JHSC-E1402 に続く AustriAlpin 社製 DELTA カラビナのリコールの対象製品の拡張について。

JHSC-E1402 にて告知いたしました、AustriAlpin 社にて製造されたハンググライダー専用カラビナ DELTA のリコールについて、さらに対象製品が増えました。

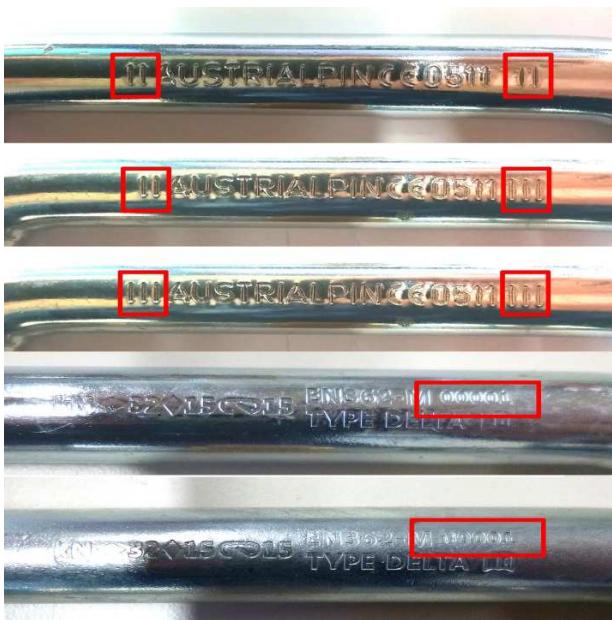
5 年間の耐用時間内の製品で、下記の刻印があるもの(写真参照)

もし上記のリコール該当品をご使用の場合は、直ちにその使用を停止してください。

リコールの理由については、継続検査によってこのロットの複数のカラビナに、原材料の精製不良による強度不揃いが見つかり、極めてまれなケースでは長期間のうちに小さな割れが進行する可能性があるためです。

今回のリコールの対処としまして、製造メーカーAustriAlpin社にリコール該当品を送れば代替品を返送してもらえますが、現在日本国内ではハーネスの輸入元、あるいは、ハーネス製造メーカーが仲介し、一括して AustriAlpin社に返送する動きをとっています。
